東海第二発電所 審査資料	
資料番号	CVRD-1-003 改3
提出年月日	2021年10月12日

# 東海第二発電所 圧縮減容装置の設置 審査会合における指摘事項の回答

2021年10月12日  
日本原子力発電株式会社

第2図 変更後の散逸防止策(圧縮減容装置フードイメージ図)

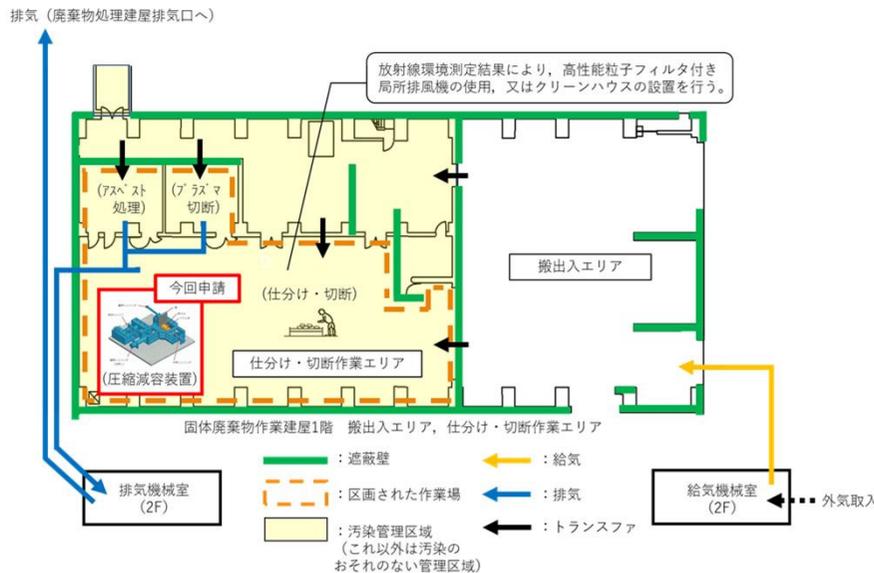
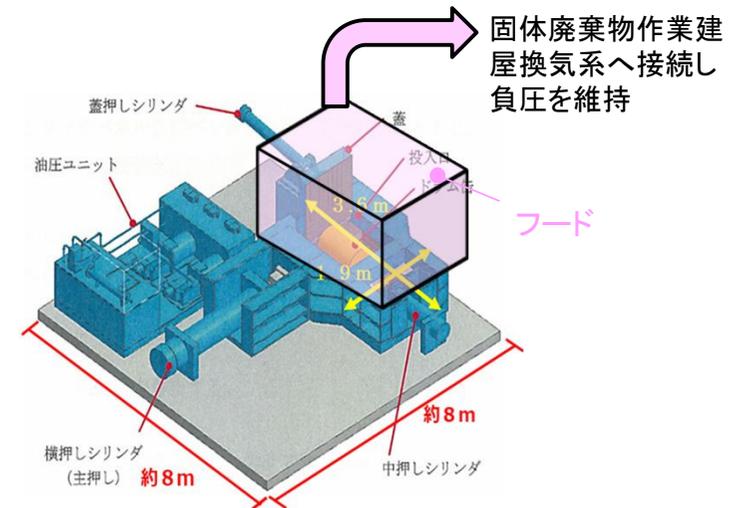
- 新規制基準適合性審査(本体施設)の申請書に記載された設計方針を踏まえ、圧縮減容装置の設置に伴う設置許可基準規則の要求事項に対する適合性及び既に許可を受けている設置許可申請書本文の記載内容の変更の要否について、整理して説明すること。

- 第993回審査会合における設置許可基準規則第27条第3項※1に適合するため設計方針の説明において、固体廃棄物作業建屋内の圧縮減容装置が設置される仕分け・切断作業エリアは負圧を維持することから、放射性廃棄物を処理する過程で放射性物質が飛散した場合においても、区画外に放射性物質が散逸し難いと考え、換気設備が設置された固体廃棄物作業建屋内に設置する設計としていた。
- しかし、区画内では圧縮処理の他、仕分け作業や切断作業を行うため、圧縮減容装置からの散逸を防止し、仕分け作業や切断作業に影響を与えない設計とすることがより適切であると判断した。このため、圧縮減容装置のドラム缶投入口をフードで囲い、フード内の負圧を維持し、固体廃棄物作業建屋換気系により排気することにより、散逸し難い設計とする方針に変更することとした。

- 第27条第1項第3号への適合のための設計方針について、2021年6月25日に申請した原子炉設置変更許可申請書(圧縮減容装置の設置)に記載の設計方針から変更を実施した。(別紙1)
- 別紙2に示すフローに基づき、基準適合への影響を確認する必要があり、令和元年7月24日に許可を受けた原子炉設置変更許可申請書(本体施設の申請書)(以下、「既許可」という。)に記載された設計方針を踏まえ原子炉設置変更許可申請書の変更がある事項を設置許可基準規則の条文ごとに整理した。
- また、原子炉設置変更許可申請書を変更する事項について、設置許可基準規則への適合のための設計方針を別紙3のとおり整理した。

※1：固体状の放射性廃棄物の処理に係るものにあつては、放射性廃棄物を処理する過程において放射性物質が散逸し難いものとする

第3図 圧縮減容装置の設置に伴う原子炉設置変更許可申請書の変更有無の確認フロー

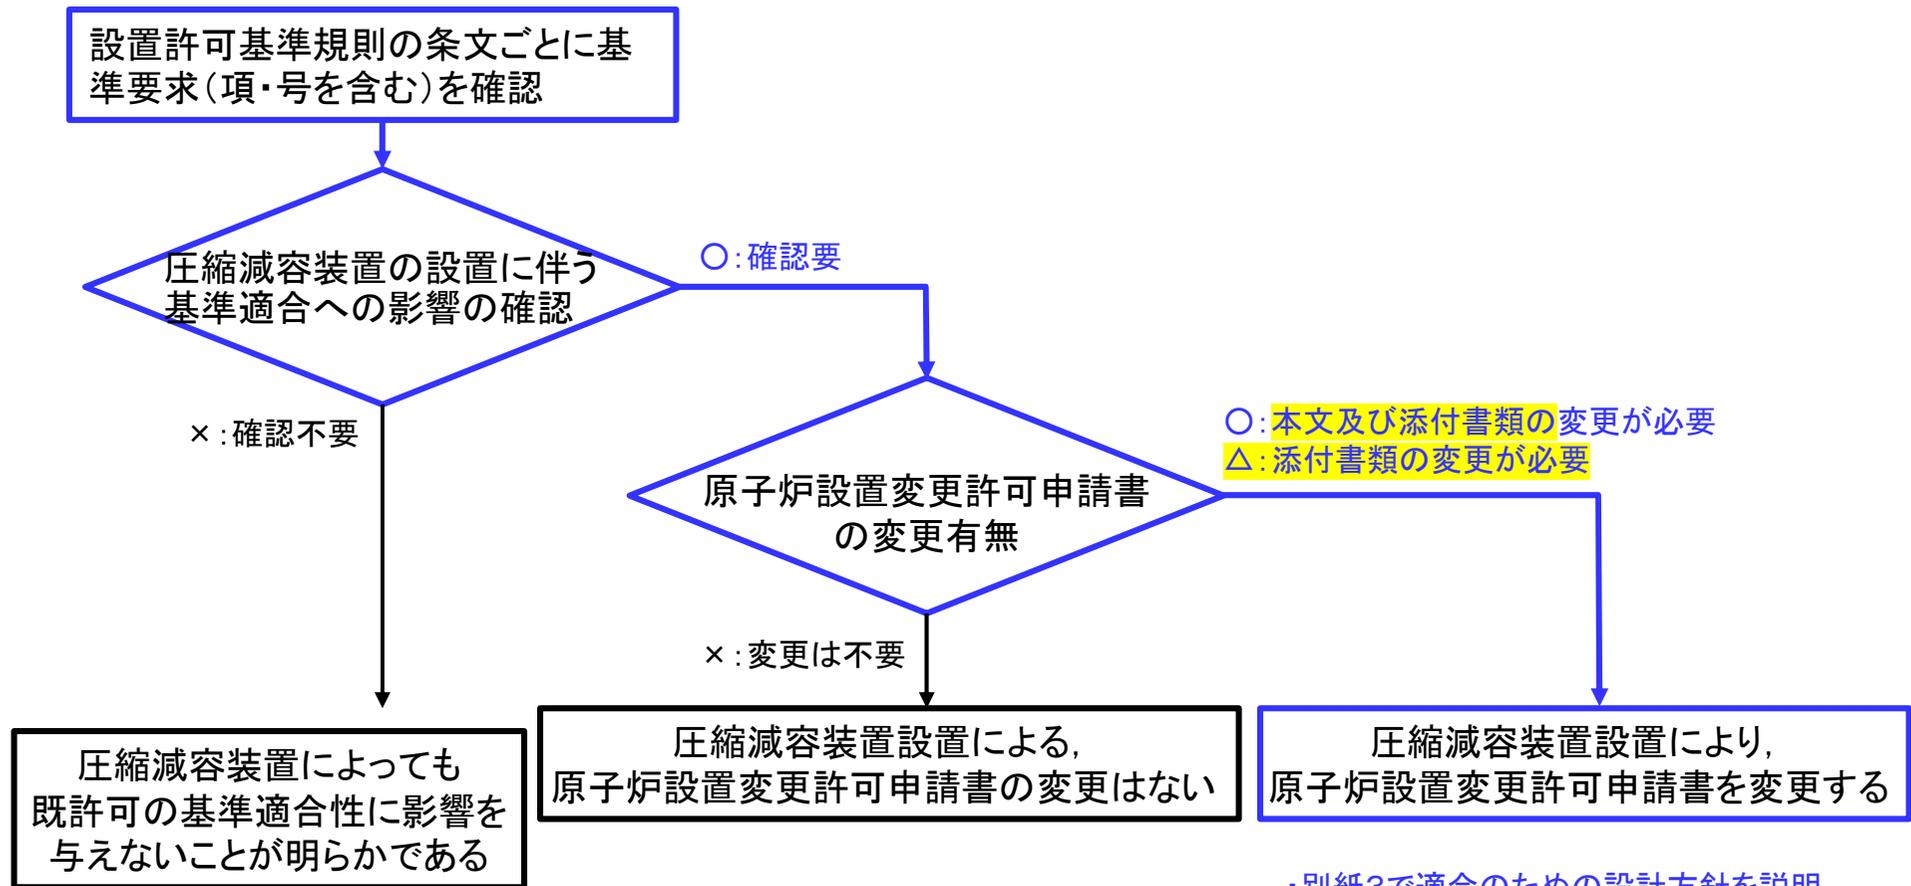
- 圧縮減容装置の設置により、基準適合への影響を確認する必要があり既許可からの変更がある事項を以下のとおり整理した。変更が必要な条文の基準適合のための設計方針については、別紙3で説明する。

第27-3図 圧縮減容装置イメージ図

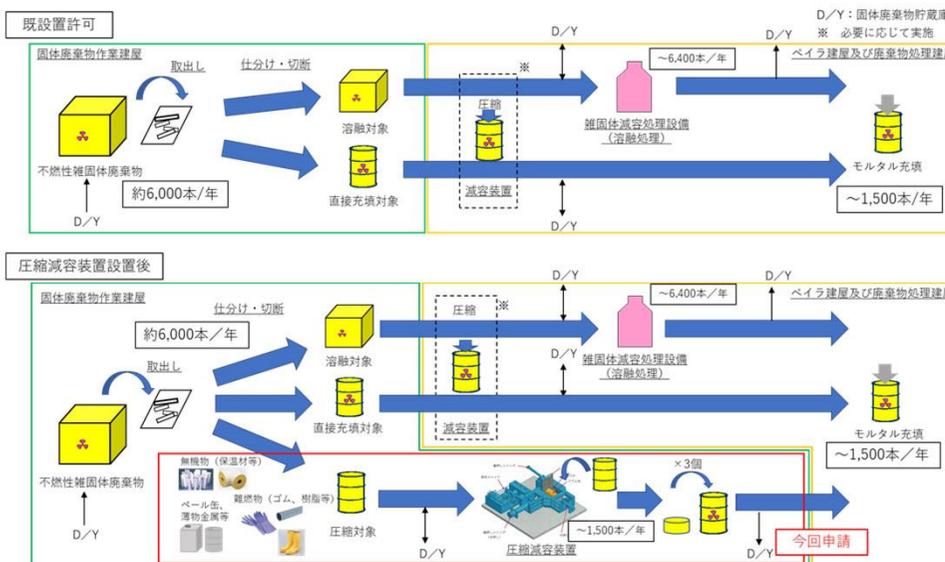
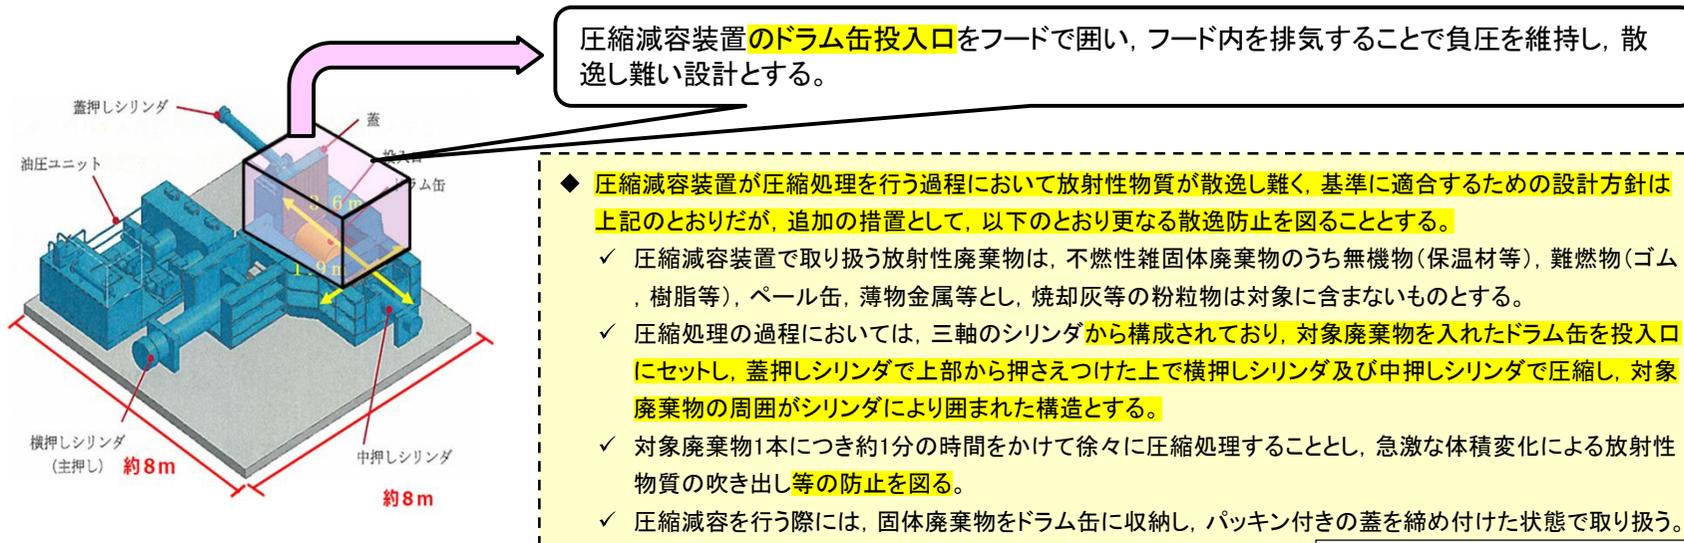
放射性廃棄物の処理施設(第27条第1項第3号)

圧縮減容装置は、ドラム缶投入口をフードで囲い、フード内を排気することで、処理する過程において放射性物質が散逸し難い設計とする。

- 圧縮減容装置は、ドラム缶投入口をフードで囲い、フード内を排気し負圧を維持することで、処理する過程において放射性物質が散逸し難い設計とする。(第27-3図)
- フードからの排気は固体廃棄物作業建屋換気系における汚染の可能性のある区域からの排気ラインに接続するが、フード下部から汚染の可能性のある区域の雰囲気排気することにより、汚染の可能性のある区域の負圧維持や換気能力に悪影響を与えない設計とする。
- なお、仕分け・切断作業を行う際は、作業により発生する放射性物質が他のエリアに散逸しないよう、高性能粒子フィルタ付き局所排風機を使用し、圧縮減容処理エリアに悪影響を与えない運用とする。
